Artikel: Ein Regenüberlaufbecken nach neuen Richtlinien prüfen :
Abwassereinleitung in Gewässer gemäss Technischer Richtlinie
STORM

EIN REGENÜBERLAUFBECKEN NACH NEUEN RICHTLINIEN PRÜFEN

Abwassereinleitungen in Gewässer gemäss Technischer Richtlinie STORM

01 Schnitt des geplanten Regenbeckens Hasenwinkel. (Quelle: Fischer Ingenieure)

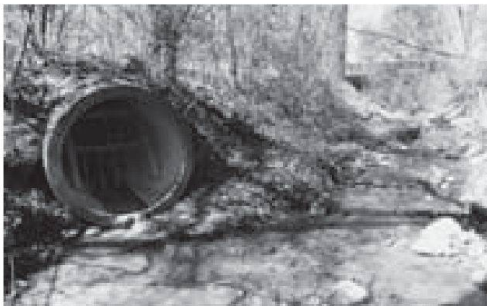
Die im Projekt empfohlene Gestaltung und Bemessung kann mehrheitlich übernommen werden. Allerdings gilt dies nicht für die Mischabwasseremenge, die weiter in Richtung Kläranlage geleitet werden muss. Wenn das RÜB Hasenwinkel entsprechend des geprüften Projekts realisiert würde, so führte dies zu einer deutlichen Verschlechterung des Gewässerzustands im Imbersbach. Damit die bisherigen Immissionen im Vorfluter eingehalten werden, wäre eine Weiterleitmenge in Richtung ARA von $Q_{ab} = 150$ l/s notwendig (heute 280 l/s).

Projektiert sind allerdings nur $Q_{ab} = 40$ l/s. Die dafür notwendige Vergrösserung des Beckenvolumens ist jedoch aus wirtschaftlichen Gründen nicht sinnvoll; aus diesem Grund wurde die Erhöhung der Weiterleitmenge empfohlen.
